**ПАСПОРТ ДОСТУПНОСТИ
 объекта социальной инфраструктуры (ОСИ) № К-2-2023**

- 1.1. Наименование (вид) объекта: Общежитие КГАПОУ «ТИГиС»
 1.2. Полный почтовый адрес объекта: 660131 г. Красноярск, пр-т Metallургов, д. 4, стр. 2
 1.3. Сведения о размещении объекта:
 - отдельно стоящее здание 5 этажей, 3372,1 кв.м.
 - часть здания - этажей (или на - этаже), - кв.м
 - наличие прилегающего земельного участка (*да, нет*); 4089,5 кв.м
 1.4. Год постройки здания 1971 г., дата последнего капитального ремонта: 2018 г.
 1.5. Дата предстоящих плановых ремонтных работ: *текущего* -, *капитального* 2026 г.

**АКТ ОБСЛЕДОВАНИЯ
 объекта социальной инфраструктуры (ОСИ)
 К ПАСПОРТУ ДОСТУПНОСТИ ОСИ
 № К-2-2023**

Рисунок 26. Запасной выход при эвакуации

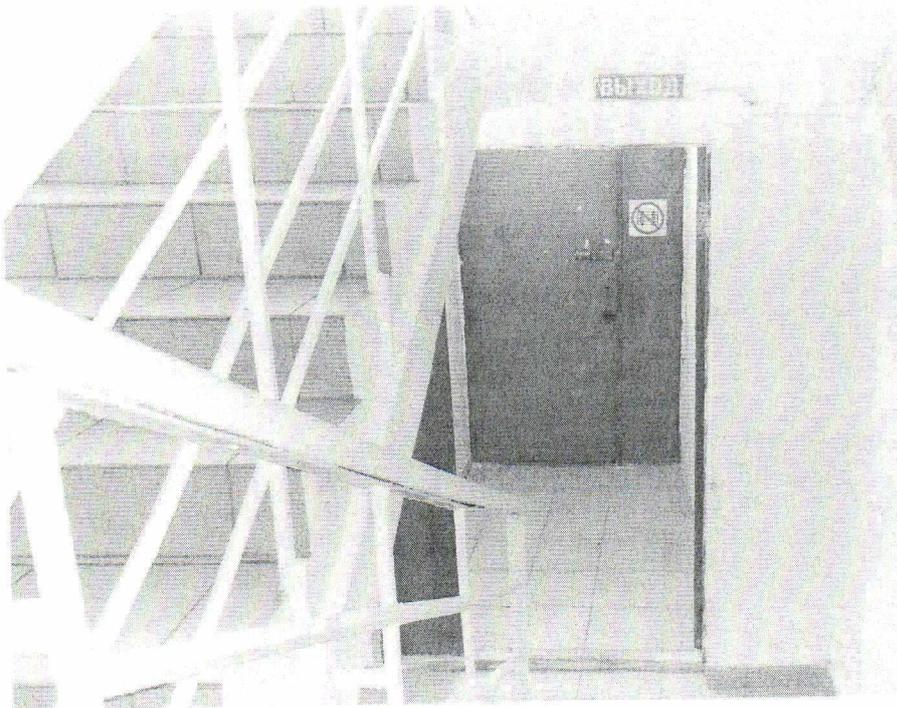
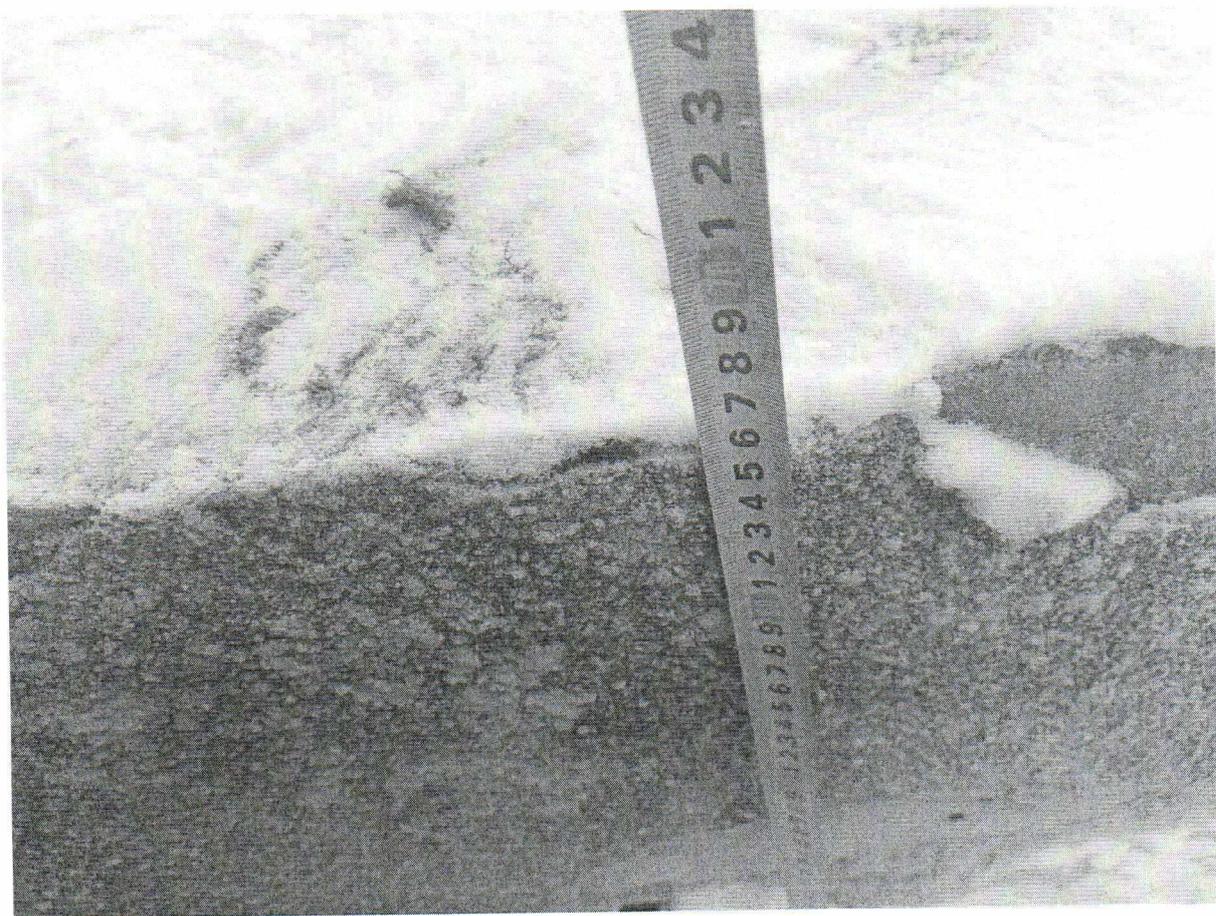
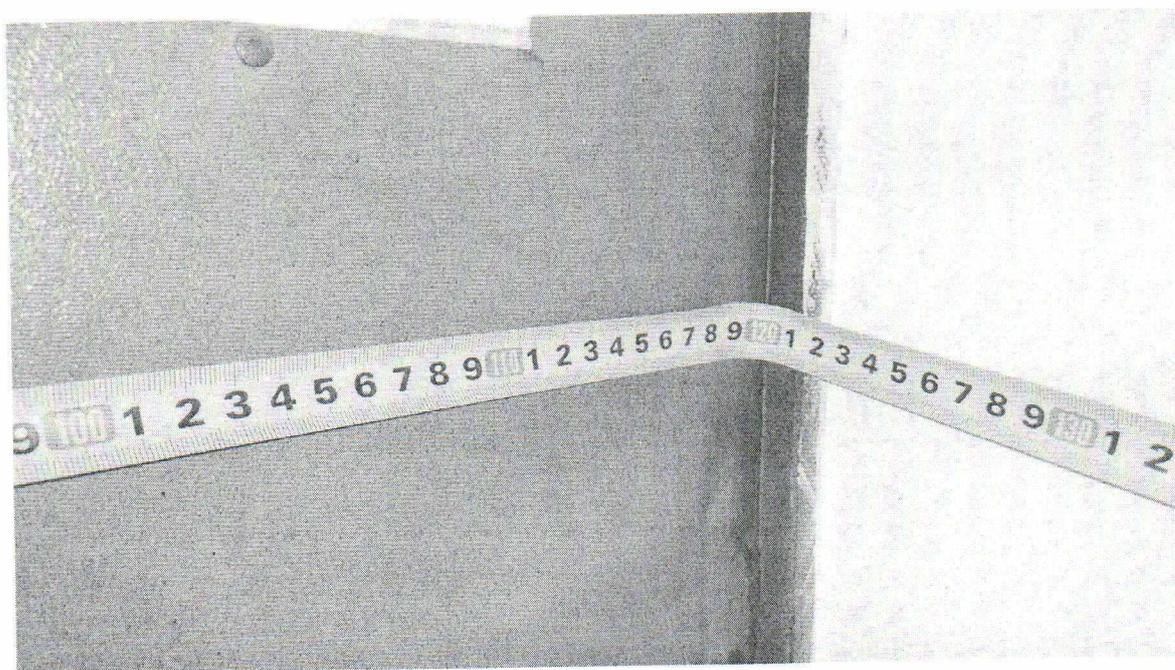
3.4	Лифт	-	Нет	-	-	-
3.5	Пути эвакуации (в т.ч. зоны безопасности)	26-30	1. Отсутствуют пути эвакуации, доступные для инвалидов на креслах-колясках 2. Отсутствуют обозначенные знаками доступности пути эвакуации инвалидов. (СП 59.13330.2016 п. 6.5.1) 3. Проступи ступеней эвакуационных выходов не промаркированы. (СП 59.13330.2016 п.6.2.8.)	КОС	1. Необходимо оборудовать пути эвакуации техническими средствами для эвакуации инвалидов на креслах-колясках (пандус, эвакуационное кресло) 2. Необходимо обозначить знаками доступности пути эвакуации инвалидов 3. На проступях верхней и нижней ступеней каждого марша эвакуационных лестниц, доступных МГН, должны быть нанесены контрастные или контрастные фотолюминесцентные полосы.	Капитальный ремонт

Рисунок 31. Вход в санузел

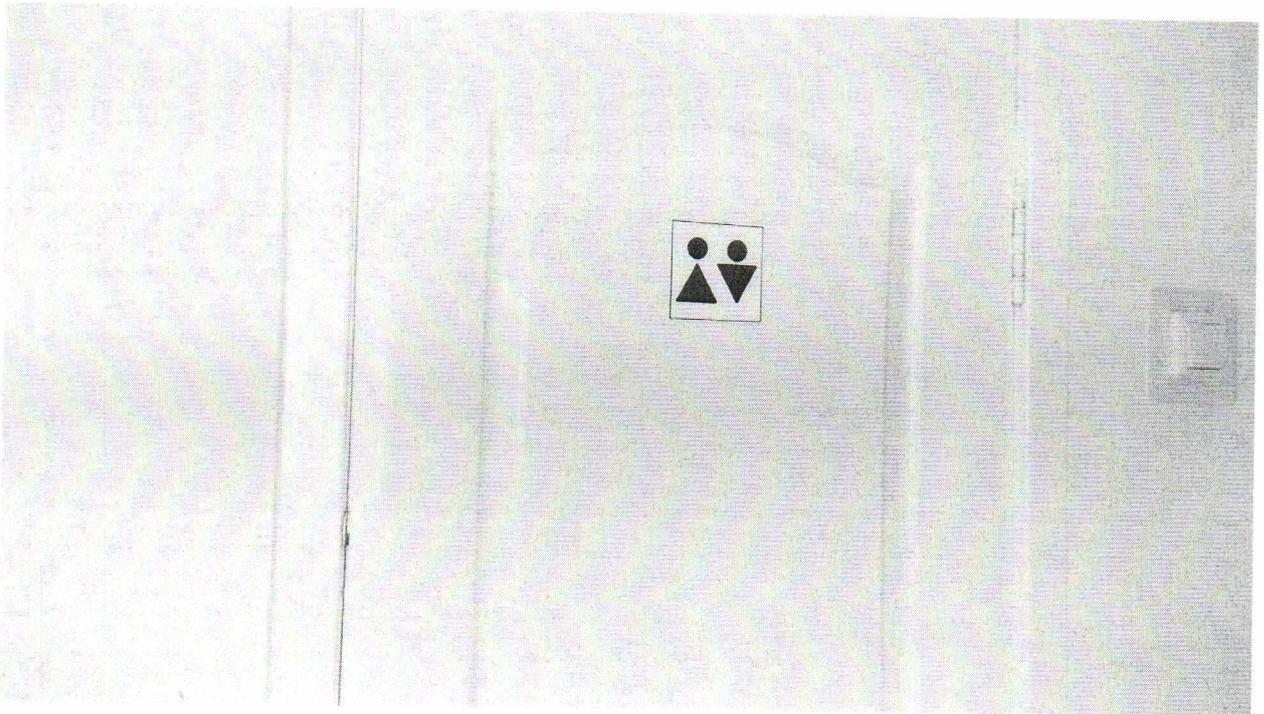
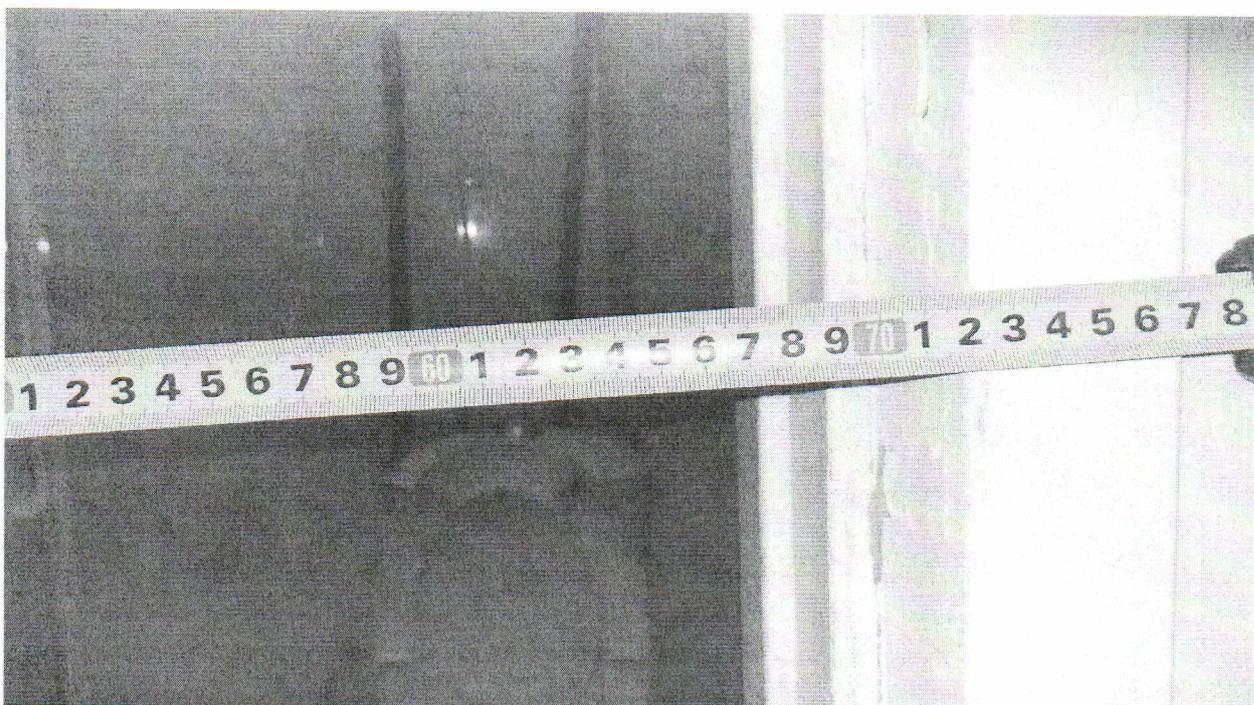
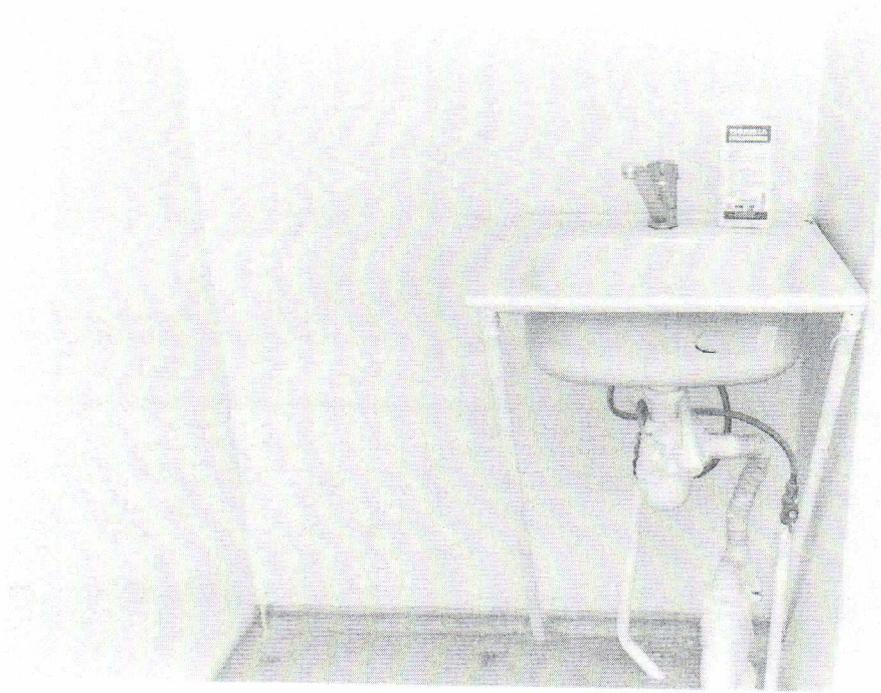
5.1	Туалетная комната	31-34	<p>1. На объекте отсутствует доступный туалет (СП 59.13330.2016 п. 6.3.2)</p> <p>2. Размер доступной кабины не соответствует норме (СП 59.13330.2016 п. 6.3.3)</p> <p>3. Не предусмотрено пространство для кресла-коляски (СП 59.13330.2016 п. 6.3.3)</p> <p>4. Отсутствует крючок для костылей (СП 59.13330.2016 п. 6.3.3)</p> <p>5. В кабине не предусмотрено пространство для разворота кресла-коляски (СП 59.13330.2016 п. 6.3.3)</p> <p>6. Установленные унитазы не соответствуют норме. (СП 59.13330.2016 п. 6.3.3)</p> <p>7. Кабина не оборудована системой тревожной сигнализации. (СП 59.13330.2016 п. 6.3.6)</p> <p>8. Отсутствует обозначение доступного санузла. (СП 59.13330.2016 п. 6.5.1)</p> <p>9. Вход в санузел не соответствует норме (СП 59.13330.2016 п. 6.2.4)</p>	КОС	<p>1. Необходимо предусмотреть наличие доступных туалетов, доля которых должна быть не менее 5%, но не менее 1.</p> <p>2. Необходимо расширение габаритов доступной кабины до 1,65x2,2м</p> <p>3. Необходимо сбоку от унитаза предусмотреть пространство не менее 0,8 м для размещения кресла-коляски.</p> <p>4. Необходимо сбоку от унитаза предусмотреть пространство для размещения крючка для костылей.</p> <p>5. Необходимо предусмотреть в кабине свободное пространство диаметром 1,4 м для разворота кресла коляски.</p> <p>6. Необходима замена унитаза на унитаз, имеющий опору для спины высота 0,45-0,5 м и длину 0,7 м</p> <p>7. Необходима установка унитазов и писсуаров с автоматическим сливом воды или с ручным кнопочным управлением.</p> <p>8. Необходимо доступные кабины оборудовать системой тревожной сигнализации или системой двухсторонней громкоговорящей связи.</p> <p>9. Необходимо обозначить знаками доступности универсальные уборные кабины</p> <p>10. Необходимо расширить дверной проем</p>	Капитальный ремонт

Рисунок 35. Вход в душевую

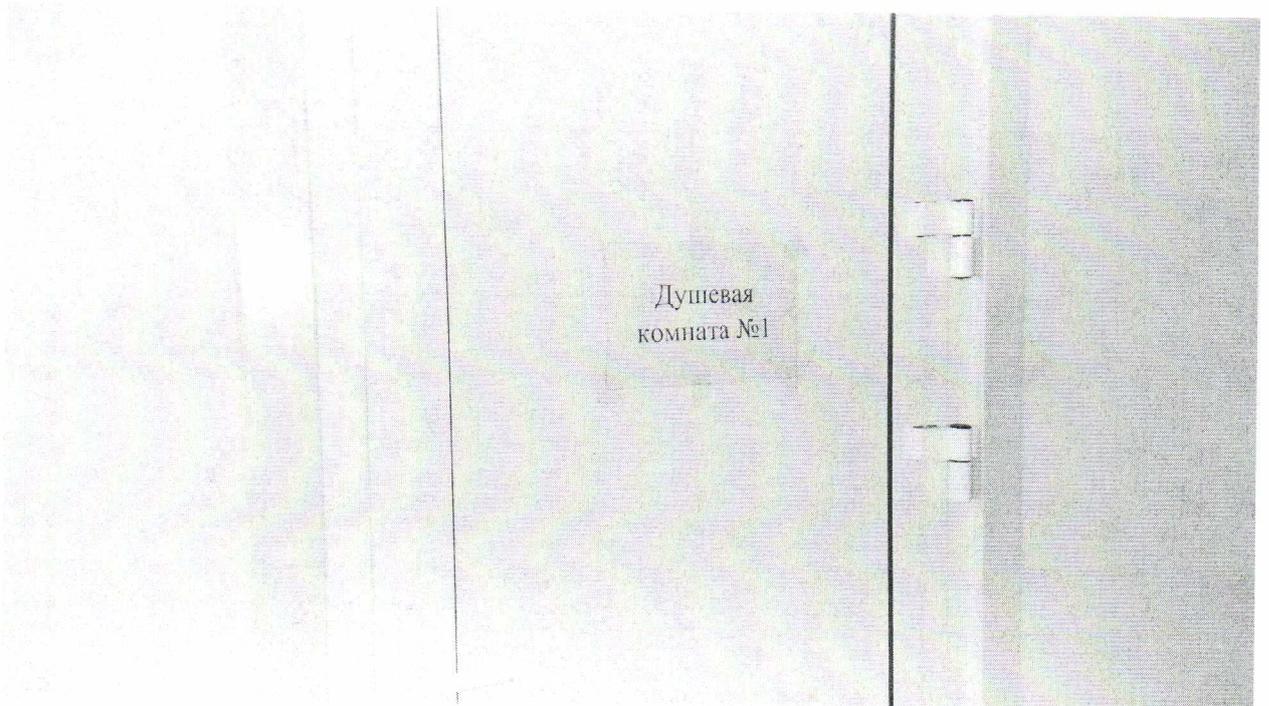
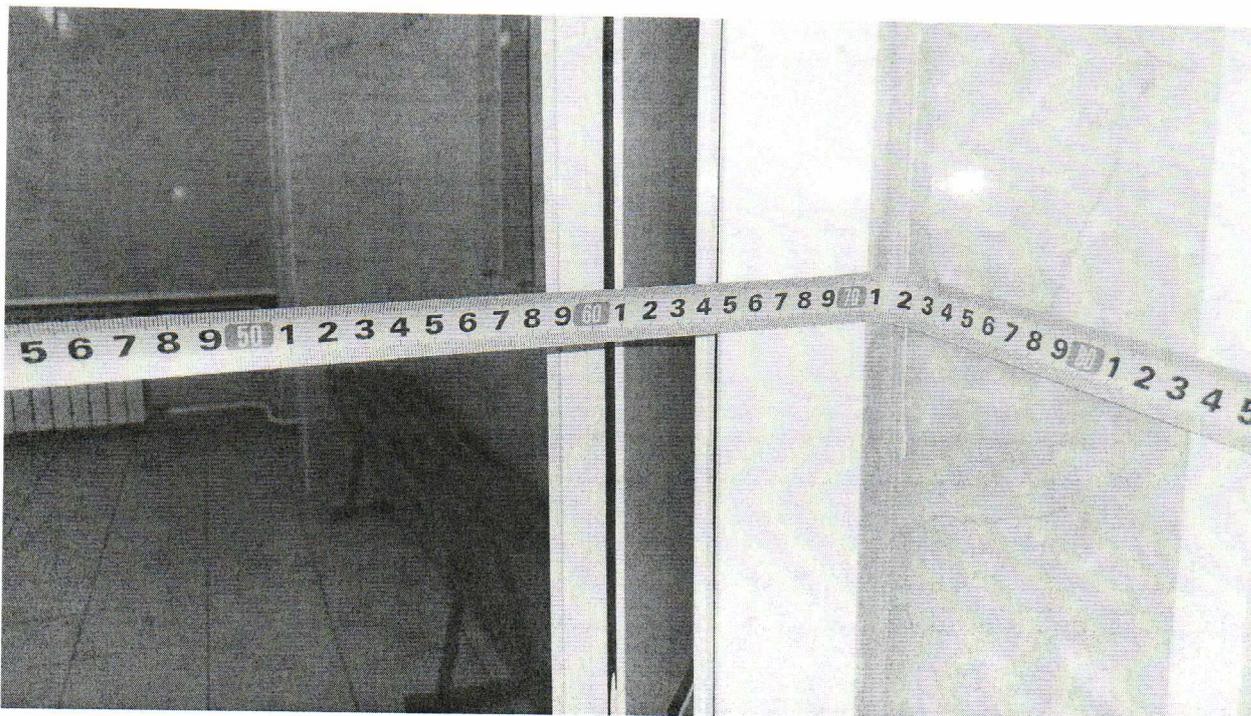
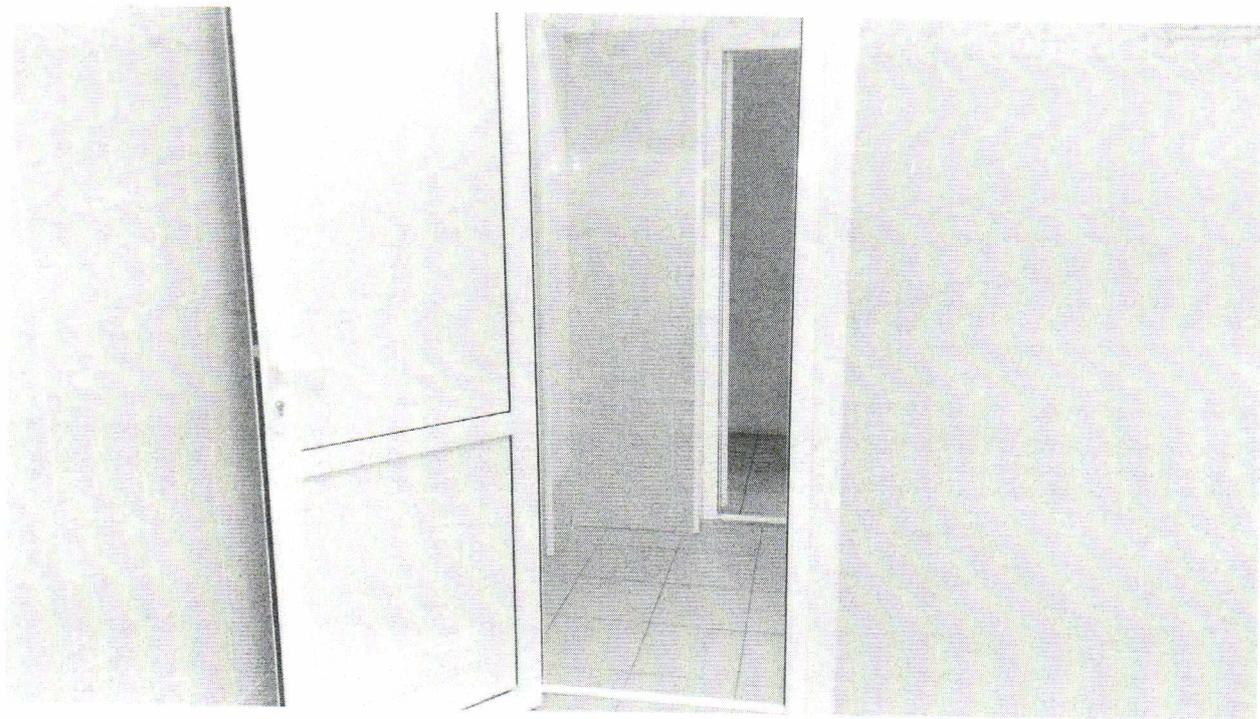
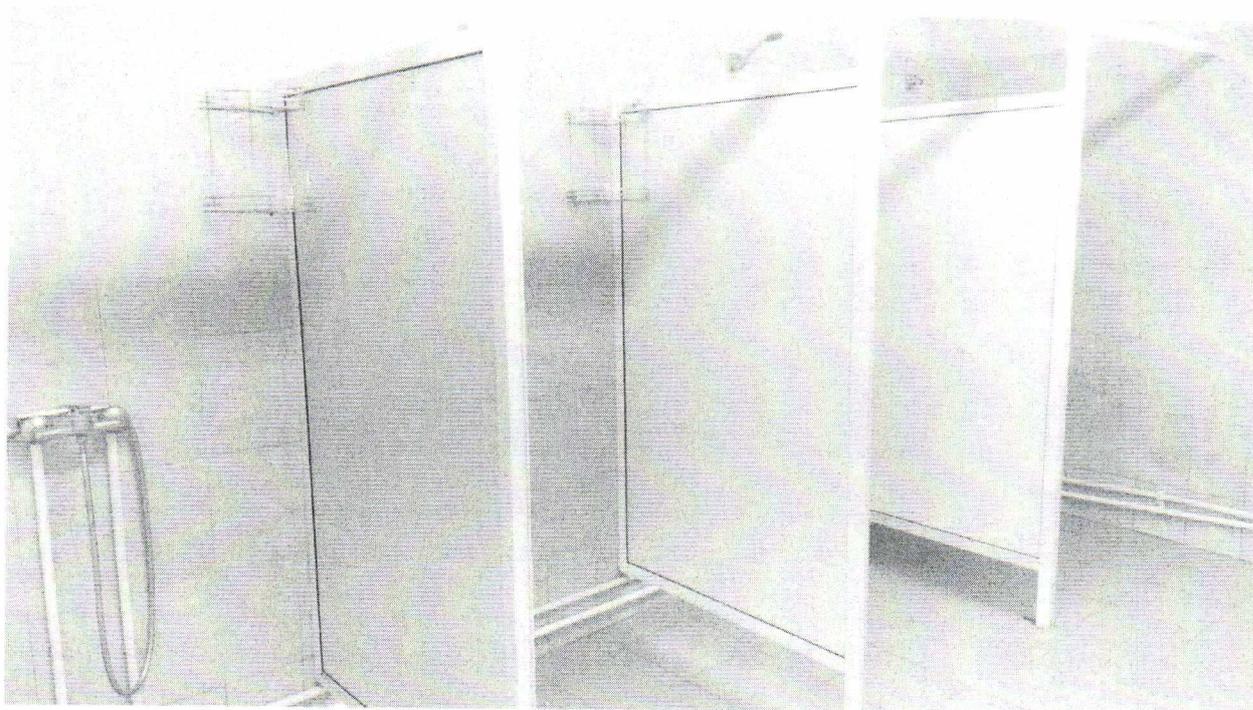
5.2	Душевая/ ванная комната	35- 39	<p>1. На объекте отсутствует доступная душевая (СП 59.13330.2016 п. 6.3.4)</p> <p>2. Отсутствует закрытая душевая кабина с нескользким полом и поддоном без порога с открыванием двери наружу (СП 59.13330.2016 п. 6.3.5)</p> <p>3. В душевой отсутствует переносной или закрепленный на стене складное сиденье, расположенное на высоте не более 0.48 м от уровня поддона (СП 59.13330.2016 п. 6.3.5)</p> <p>4. Размеры душевой не соответствуют норме (СП 59.13330.2016 п. 6.3.7)</p> <p>5. Ширина прохода в душевой не соответствует норме (СП 59.13330.2016 п. 6.3.8)</p> <p>6. Отсутствуют информационные таблички у дверей (СП 59.13330.2016 п. 6.3.6)</p> <p>7. Не применяются сенсорные краны бесконтактного типа (СП 59.13330.2016 п. 6.3.9)</p> <p>8. Не применяются приборы открывания и закрывания дверей имеющие форму позволяющую инвалиду управлять ими одной рукой (СП 59.13330.2016 п. 6.4.3)</p>	КОС	<p>1. Необходимо предусмотреть наличие доступной душевой кабины, не менее одной, оборудованной для инвалида на кресле-коляске</p> <p>2. Необходимо предусмотреть закрытые душевые кабины с нескользким полом и поддоном без порога с открыванием двери наружу</p> <p>3. Необходимо оборудовать душевую переносным или закрепленным на стене складным сиденьем, расположенным на высоте не более 0.48 м от уровня поддона.</p> <p>4. Необходимо установить сидение с глубиной не менее 0,5м</p> <p>5. Необходимо наличие поддона с габаритами не менее 0,9х1.5м и свободной зоны не менее 0.8х1.5м</p> <p>6. Необходимо расширение габаритов закрытой душевой до 1.8х1.8м</p> <p>7. Необходимо расширение габаритов душевой со сквозным проходом до 1.1х0.9м</p> <p>8. Необходимо расширение прохода в душевой от 1,8 до 2,4м</p> <p>9. Необходимо разместить у дверей санитарно-бытовых помещений, со стороны ручки, установить информационные таблички. На высоте 1,2-1,6 и на расстоянии 0,1-0,5 от края двери</p> <p>10. Необходимо доступные кабины оборудовать системой тревожной сигнализации или</p>	Капитальный ремонт

9. Ручки дверей расположенные в углу коридора или помещения, размещены не по нормативу (СП 59.13330.2016 п. 6.4.3)		системой двухсторонней громкоговорящей связи. 11. Необходима установка сенсорных кранов бесконтактного типа. 12. Необходимо применять дверные ручки, запоры, задвижки и другие приборы открывания и закрывания дверей, которые должны иметь форму позволяющую инвалиду управлять ими одной рукой. 13. Необходимо предусмотреть расположение дверных ручек расположенных в углу коридора или помещения, на расстоянии от боковой стены не менее 0,6 метра	
5.3	Бытовая комната (гардеробная)	-	Нет	-	-	-
